ID:10879 _Progetto di un impianto eolico, denominato "SAN NICOLA", di potenza pari a 46,2 MW, con sistema di accumulo integrato da 23,4 MW, comprensivo delle opere di rete per la connessione da realizzarsi nei Comuni di Resuttano (CL) e di Santa Caterina (CL), Alimena (PA) , Villalba (CL), Santa Caterina (CL), Castellana Sicula (PA) e Petralia Sottana (PA).

Vedi allegata nota AM FTV Rolica Menta srl PROT. S. 14/24 DEL 01/03/2024

OGGETTO: procedura MASE 10879_Segnalazione interferenza.

DESCRIZIONE ELABORATO Aree particellari di esproprio interferenti con Aerogeneratore RSV 01

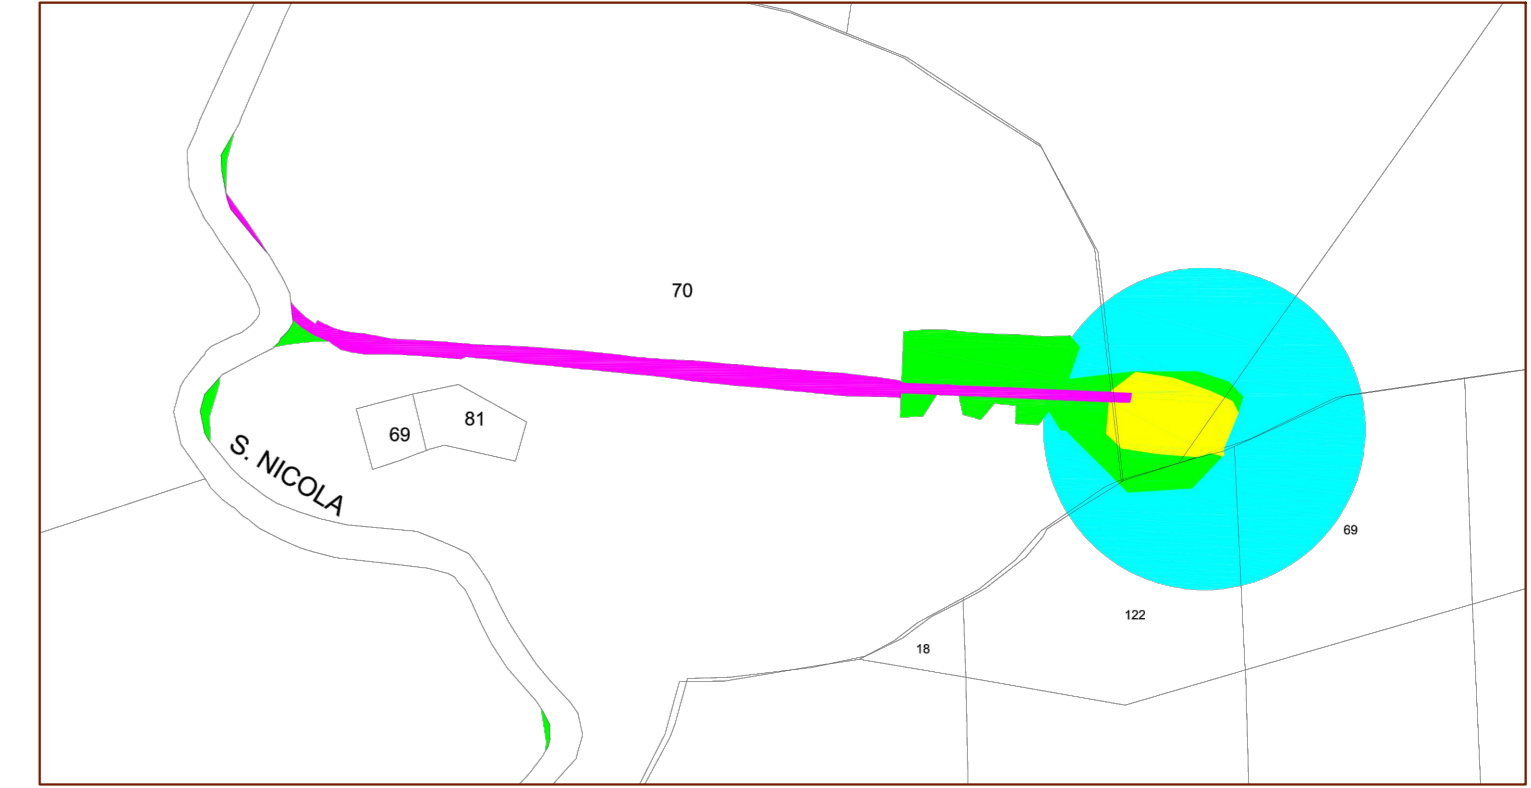
Inoltre dalla visione dello elaborato NP57_RES_L04A_EDP è stato accertato che vengono indicate come aree da asservire per WTG 07 le aree previste nel progetto della scrivente per la realizzazione della fondazione, piazzola, strada e cavidotti della RSV 01 già contrattualizzate con regolare atto Notarile, trascritto nei registri immobiliari.
